# Verkehrskonzept zum Stadion scheint fehlerbehaftet

## Einwendungen zum „Verkehrskonzept Stadionneubau Maastrichter Straße“

SHP Ingenieure, Mai 2025

## Bebauungsplan 831 (Stadion Maastrichter Straße)

Grafik zitiert ©SHP Ingenieure, [Mai 2025](#), S.17

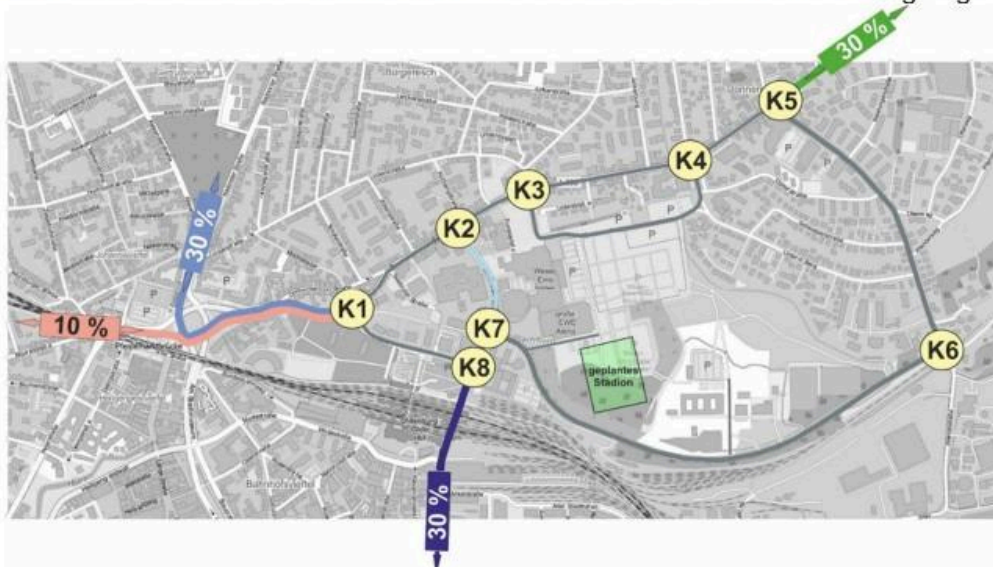
Ziel des Gutachtens ist es, die Verkehrsstärken an acht Knotenpunkten (K1 - K8) zu ermitteln (Knotenpunkteleistungsfähigkeit). Diese lauten:

Nicht alle relevanten Knotenpunkte sind in die Untersuchung einbezogen worden (z.B. Bahnhofplatz/ Straßburger Straße). Auch die Knotenpunkte südlich der Bahnunterführung Richtung Stau/Stautorkreisel sowie am Pferdemarktkreisel wurden nicht berücksichtigt. Die täglichen Erfahrungen zeigen, dass hier bereits ohne Spielbetrieb/Veranstaltungen eine hohe Verkehrsbelastung vorliegt.

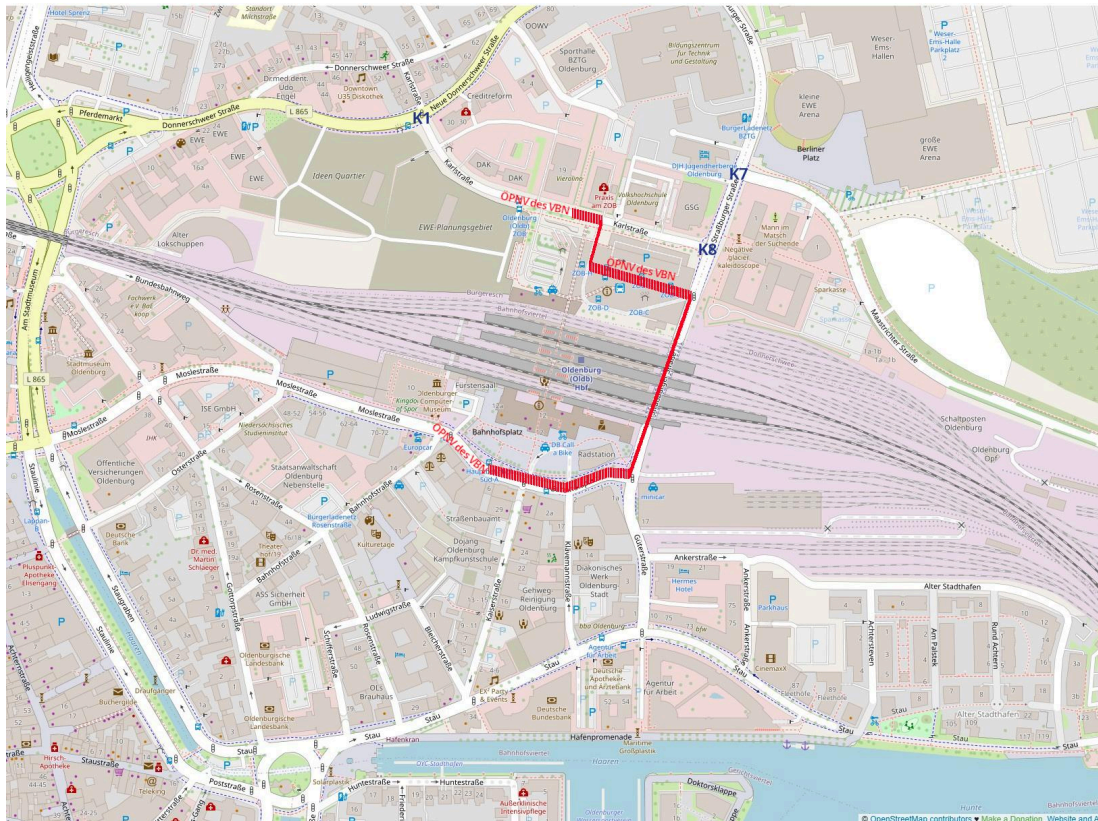
Auf der Nebenanlage der Karlstraße kam es im Februar 2013 an der Zufahrt zum ZOB zu einem Unfall mit Todesfolge für einen Radfahrer. Eine 39-Jährige Radfahrerin wurde frontal von einem Bus erfasst und auf die Fahrbahn geschleudert worden. Sie verstarb.

Einwand: Die Stadionplanung bedroht die Sicherheit von Radfahrenden und Zufußgehenden im Bereich des ZOB. Die Sicherheit der aktiven Mobilität im Umfeld des PKW- und Busverkehrs wurde unzureichend berücksichtigt.

Auszug aus ©VGW, siehe <https://www.vwg.de/documents/vwg-leporello-2024-12-1-2-typo-ohne-beschnitt-1733477842.jpg>

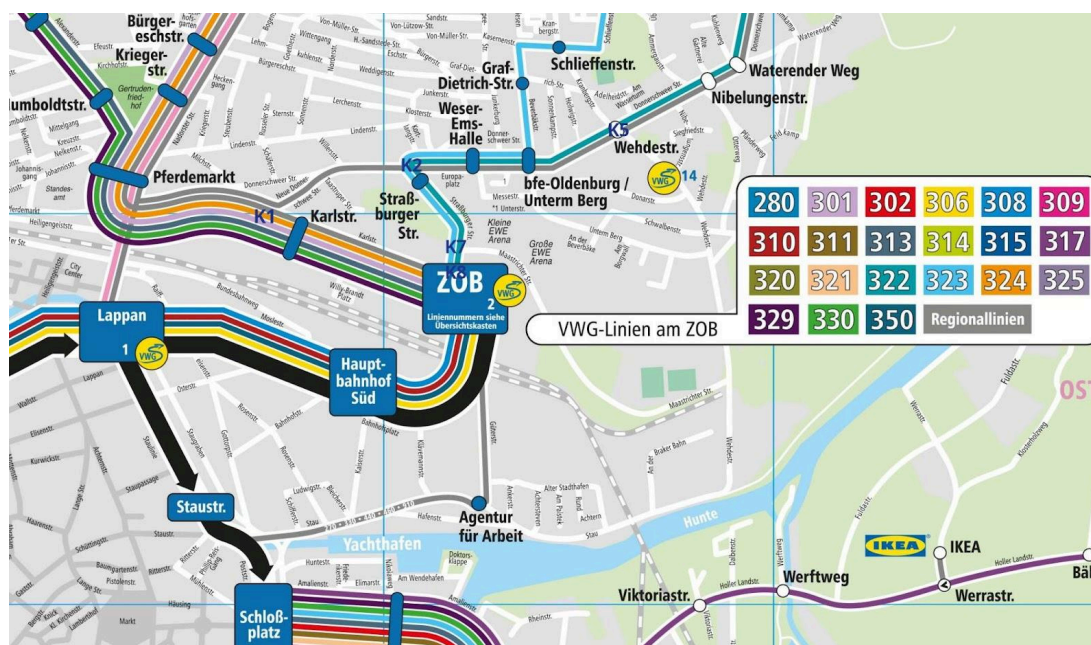
fahren den ZOB an und passieren den kritischen Knotenpunkt südlich der Unterführung (Straßburger Straße x Bahnhofsplatz x Güterstraße). Da sie vor dem Knotenpunkt 8 in den ZOB einbiegen, wurden sie vermutlich in der Zählung von SHP nicht erfasst.

Einwand: Die überörtliche Bedeutung der zeitlichen Verzögerungen im ÖPNV des Oberzentrums, die durch Großveranstaltungen verursacht werden, wurden offenbar nicht berücksichtigt und eine Prüfung der Raumverträglichkeit raumbedeutsamer Planungen und Maßnahmen im Sinne von § 1 der Raumordnungsverordnung (RoV) ist nicht erfolgt. An diesem wichtigen Knotenpunkt hat SHP nicht gezählt.
